Commune de BOURG-LÈS-VALENCE

Plan Local d'Urbanisme

1.0 // Exposé des motifs

Suppression de la servitude de projet Girodet nord

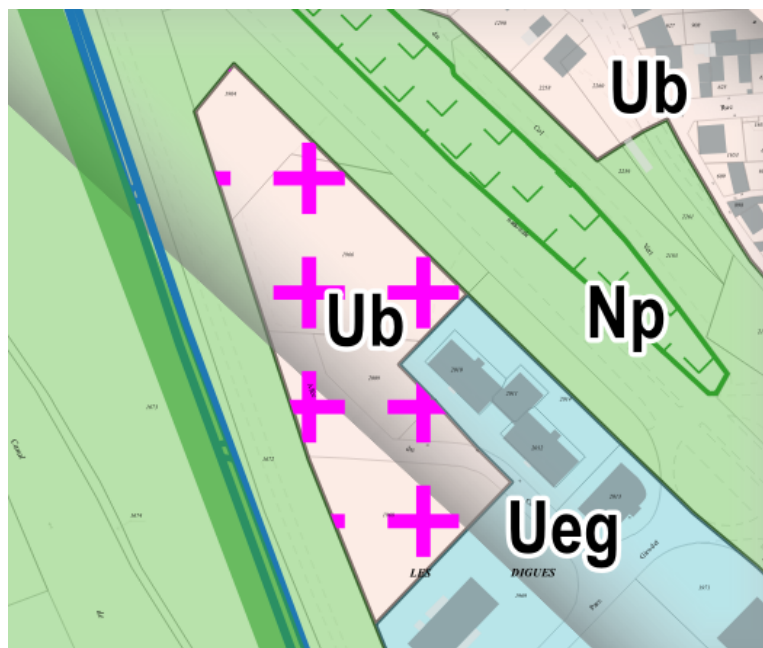
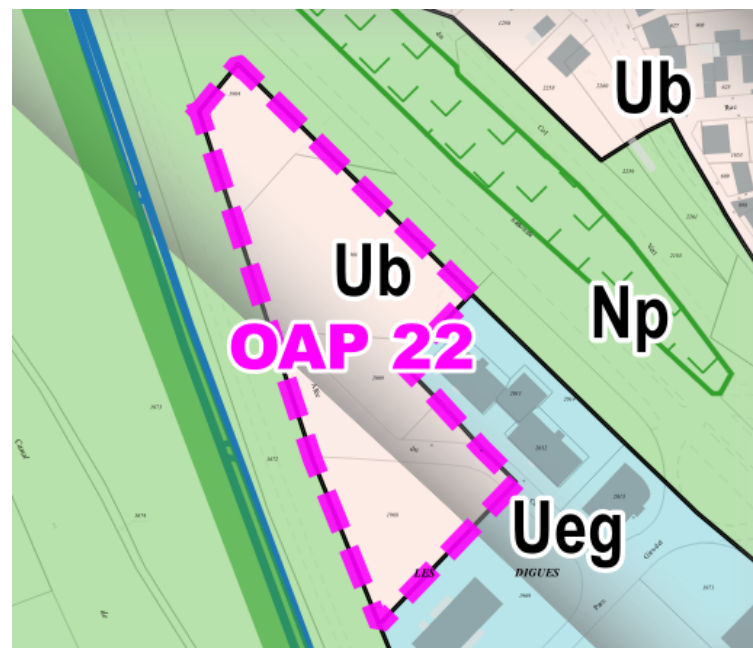
En conséquence, la servitude de projet ou périmètre en attente d'un programme d'aménagement global appliqué sur la zone Ub située Île Girodet est supprimé.
